Ehitusloa taotluse kooskõlastusest keeldumine ja nõuete esitamine ehitusprojektile riigitee nr 13101 maaüksuste piirides ja tee kaitsevööndis Ida-Virumaal

Olete Transpordiameti (TRAM) kaasanud ehitisregistris (Ehitusloa taotlus nr 2311271/16548, menetlus nr 394814) Ehitusloa taotluse nr 2311271/16548 menetlusse. Koos ehitusloa taotlusega on ehitisregistris esitatud ka ehitusprojekt, Akvilon-Projekt OÜ töö nr P52-23 „Liitumisprojekt. Pauliku küla kinnistu ja lähiala DP ala liitumine ühisveevärgiga“ põhiprojekti staadiumis (edaspidi *Projekt*).

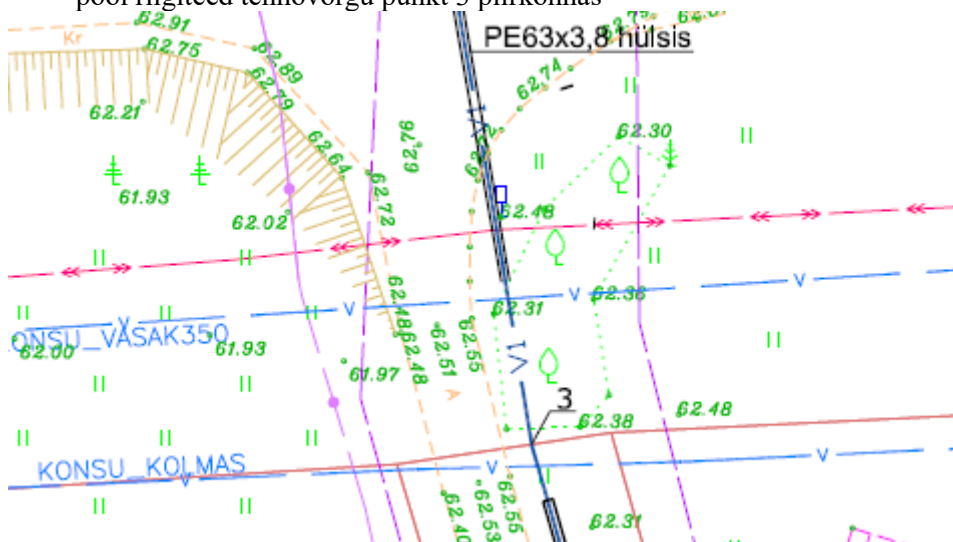
9. Kindlasti ei nõustu tehnoõrgu punkt 2 (maasiiber) asukohaga riigitee kruuskattega tugipeenras.

Juhime tähelepanu, et arvestades tehnoõrgu kaeviku sügavusega ca 2,0 m on geomeetria selline (vt ka ülaltoodud punktid 3 ja 4):

tulenevalt ülaltoodust peab puurkaeviku minimaalne kaugus olema riigitee kruuskattega tugipeenrast 2,5 m ja maakraan peab jääma kaugusele 2,5 m riigitee kruuskattega tugipeenrast, siis ei ulatu kaeviku varisemisnurk riigitee tugipeenraste.
